Licitación Publica 09/2025**“Unidad penitenciaria N° 13 - Piñero. Construcción de 6 módulos penitenciarios (A-B-C-D-E-F)”****CIRCULAR N°3 – CON CONSULTA**

Por este medio esta Unidad Ejecutora comunica a los oferentes de la licitación pública 09/2025 que se han recibido las consultas vinculadas al llamado, que se transcriben a continuación junto a sus respectivas respuestas.

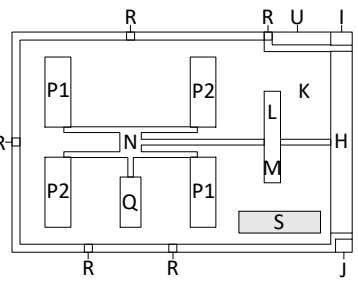
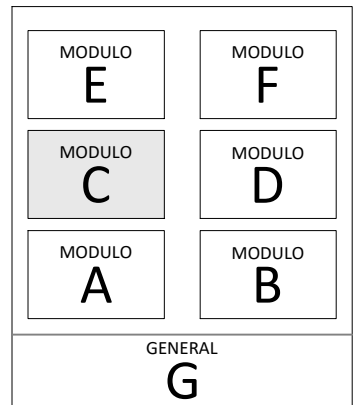
GASES MEDICINALES: Sala de máquinas de aire comprimido y aspiración. En el pliego piden 2 compresores de 4 Hp C/u y en plano hay 1 equipo de C/U. Y lo mismo para la central de oxígeno, en planos hay una rampa de 4+4 pero hay 16 cilindros. hay que presupuestar los cilindros para su reserva? o únicamente los 8 para el uso de las rampa?

Vale lo especificado en pliego.

05_C S - E.03

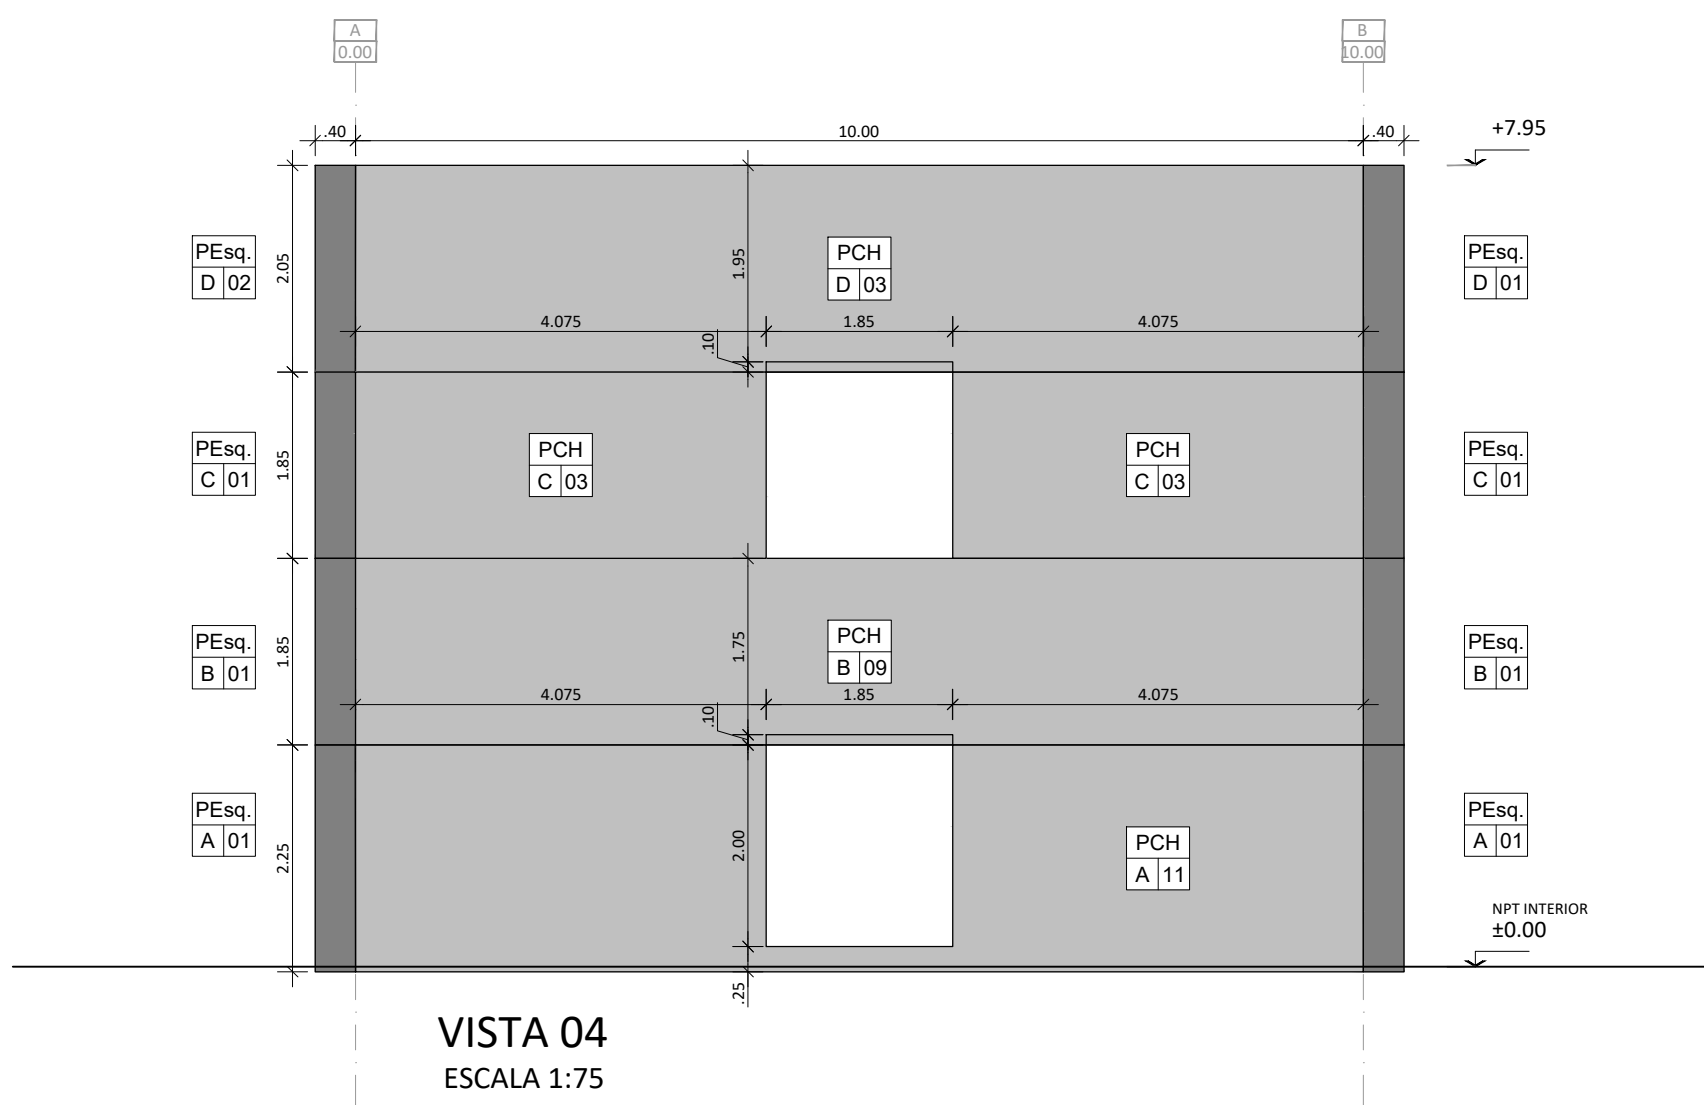
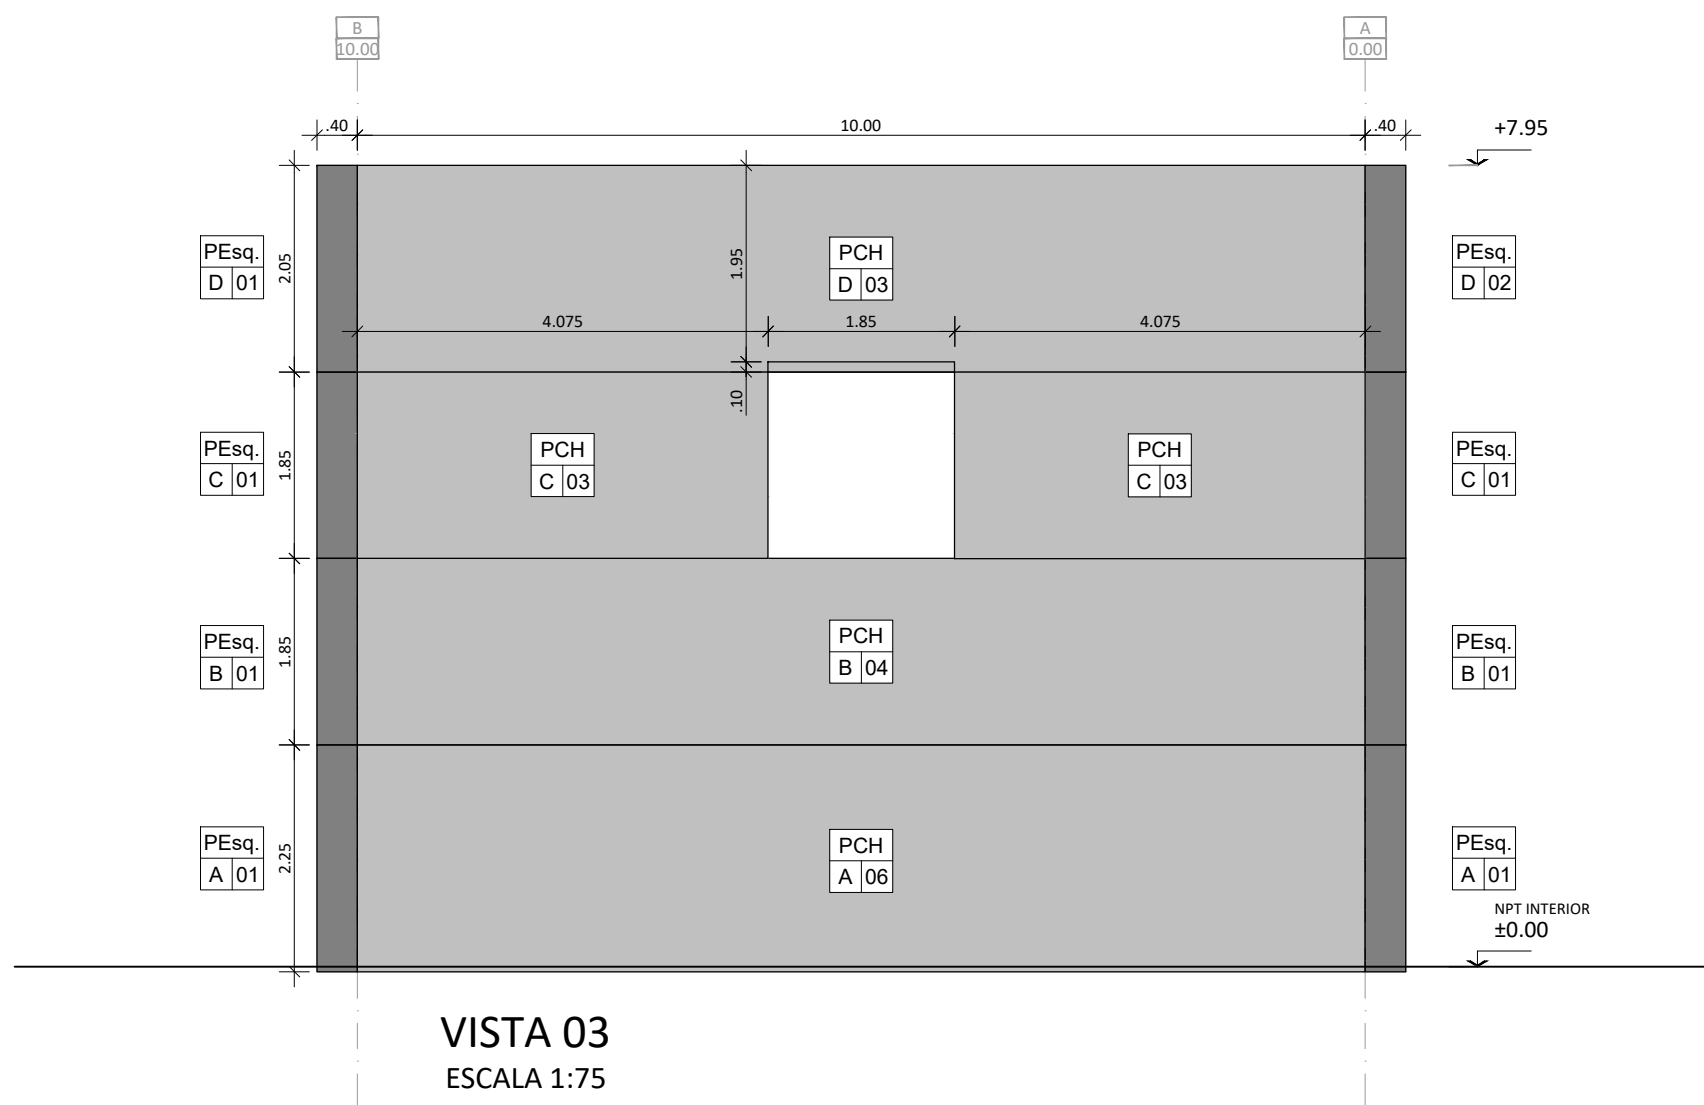
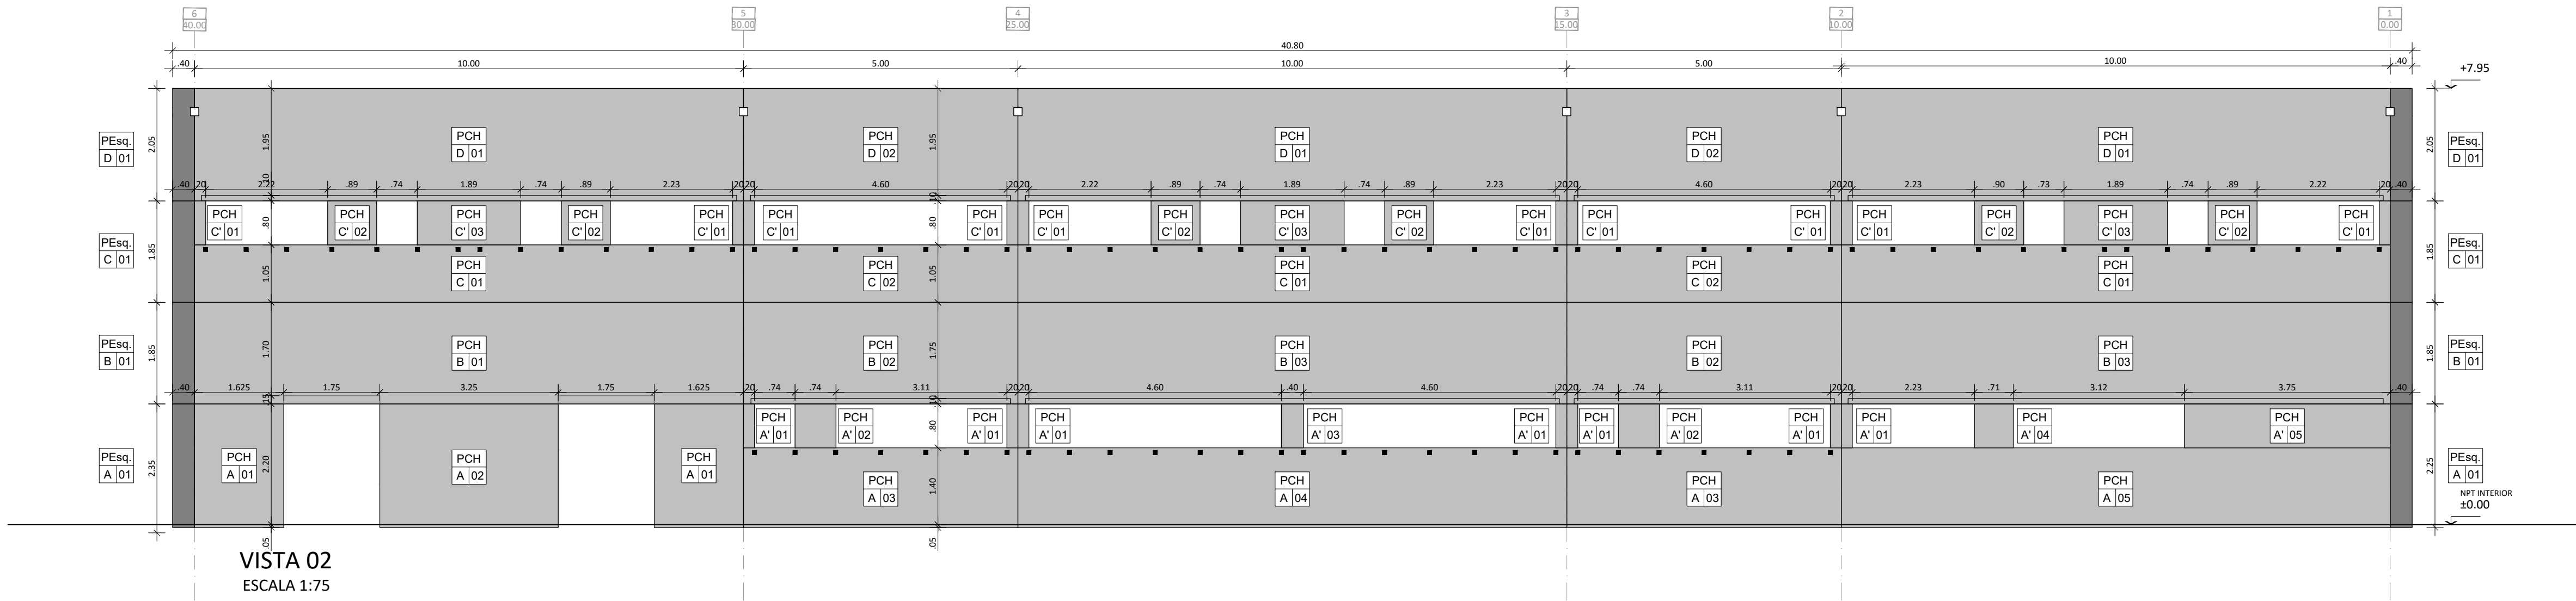
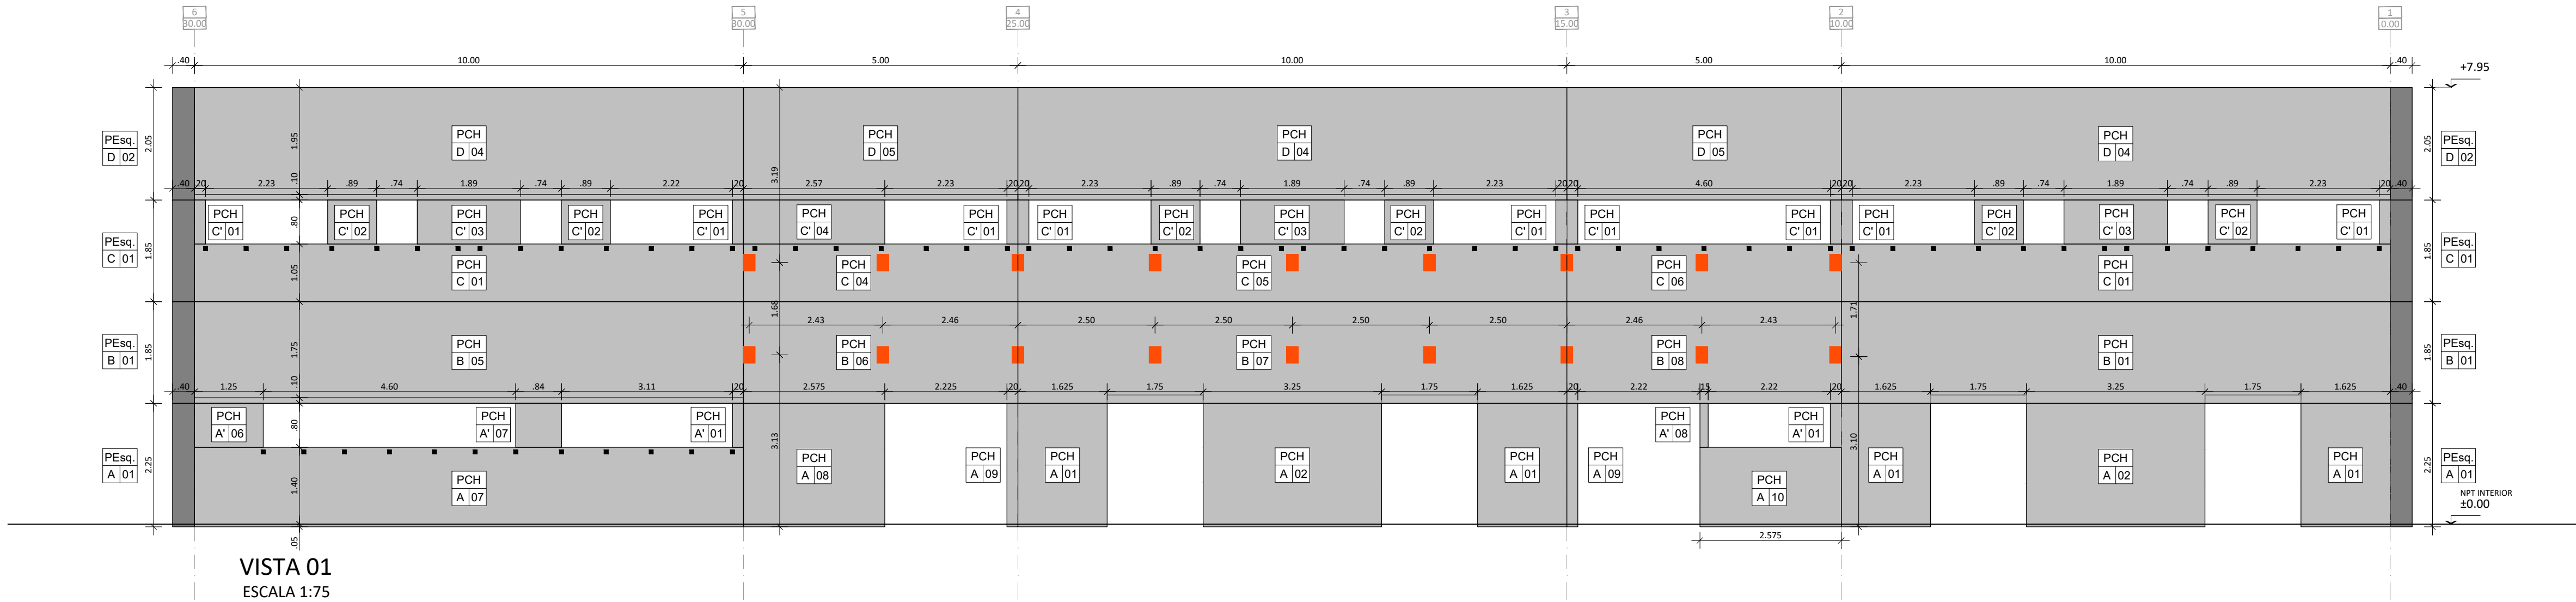
En el plano 05_C S – E.03 se observa que las vistas 01 y 02 son iguales. Por favor aclarar si es así o se debe a un error en el plano.

Se adjunta plano 05_C S – E.03 R01 con las vistas correctas.
